MINISTERIO DE ENERGÍA Y MINAS Resolución Directoral

N° 392 - 2014-MEM/DGAAM

Visto, el escrito N° 2340035 de fecha 05 de noviembre de 2013, presentado por Southern Peru Copper Corporation, Sucursal del Perú (SPCC), mediante el cual solicitó a la Dirección General de Asuntos Ambientales Mineros del Ministerio de Energía y Minas, la aprobación del Estudio de Impacto Ambiental del proyecto de explotación y beneficio minero "TIA MARÍA", a desarrollarse en las concesiones mineras: Virgen María, Malena I, Malena III, Tia María, Tia María 1, Tia María 2, Tia María 3, Tia María 4, Tia María 5, Tia María 7, Tia María 8, Tia María 9, Tia María 10, Tia María 11, Tia María 12, Tia María 14, Tia María 15, Tia María 17, Tia María 18, Tia María 19, Tia María 20, Tia María 21, Tia María 22, Tia María 23, Tia María 26, Tia María 27, Tia María 28, Tia María 30, Tia María 31, Tia María 32, Tia María 33, Tia María 36, Tia María 41, ubicado en los distritos de Cocachacra, Mejía y Dean Valdivia, provincia de Islay, departamento de Arequipa.

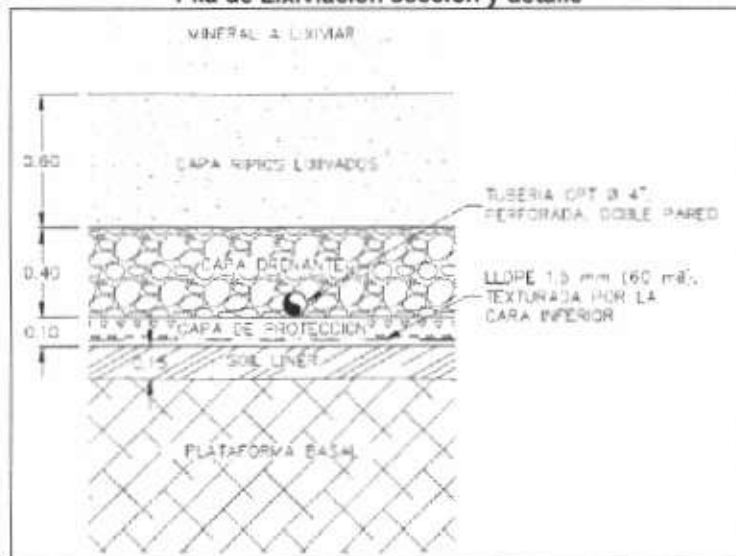
Respuesta: Precisan las actividades de preparación y construcción de la plataforma de la pila de lixiviación.

La pila de lixiviación está ubicada en Pampa Cachendo y estará compuesta por una pila dinámica de lixiviación con instalaciones de drenaje y colección de soluciones asociadas, dispondrá de dos sectores de 300 m de ancho y 1 600 m de largo.

La plataforma de lixiviación está diseñada para almacenar y lixiviar 100 000 t de mineral por día durante un periodo mínimo de 60 días el cual podría aumentarse a 90 días en el futuro.

La plataforma sobre la que se construirá la pila dinámica será nivelada, compactada e impermeabilizada. La impermeabilización de la plataforma consistirá de un sistema de doble revestimiento compuesto de geomembrana de LLDPE de 1,5 mm de espesor y una capa arcillosa de baja permeabilidad de 0,15 m. sobre la geomembrana se colocará una capa protectora de 100 mm de material granular sin aristas, luego 400 mm de una capa de material drenante, incluyendo una red de tuberías de colección y finalmente una capa de ripio de 600 mm la cual se puede reemplazar periódicamente.

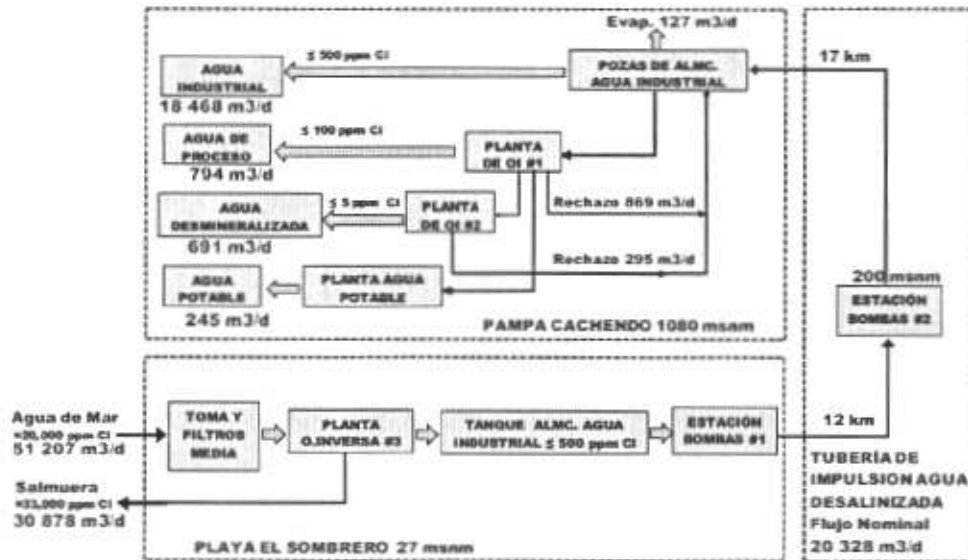
h) En relación a los Ítem 3.7.3, 3.7.4, 3.7.5, 3.7.6 y 3.7.7. Suministro de Agua:

- Deberá presentar la totalidad del sistema de suministro de agua mediante esquemas y diagramas de flujo. Asimismo, deberá presentar esquemas de la Planta Desalinizadora N° 01 (Agua de Proceso), Planta Desalinizadora N° 02 (Agua Desmineralizada) y Planta Desalinizadora N° 03 (Agua Industrial), especificando el dimensionamiento y distribución de las referidas plantas. Incluir el balance de agua e indicar el manejo y medidas para la disposición final de las aguas de rechazo de las plantas N° 01, N° 02 y N° 3.
- En el Plano MM020-2012-MA-15, se muestra un esquema de la planta de agua desalinizada, al respecto presentar el esquema de diseño de dicha planta a un nivel de factibilidad, toda vez que las tuberías de captación y de vertimiento muestran la misma longitud.

Respuesta: En el cuadro N° 3.7.1 se presentan los requerimientos de agua para el proyecto, asimismo en la figura explicativa (Pág. 97) se representa el diagrama de flujo del proceso completo, iniciando éste con la captación de agua de mar a razón de 51 207 m³/d, pasando por la planta RO N° 3 (con un rechazo de 30 878 m³/d), posteriormente el agua bombeada es destinada y categorizada como una de las siguientes alternativas: industrial (19 468 m³/d), proceso (794 m³/d),
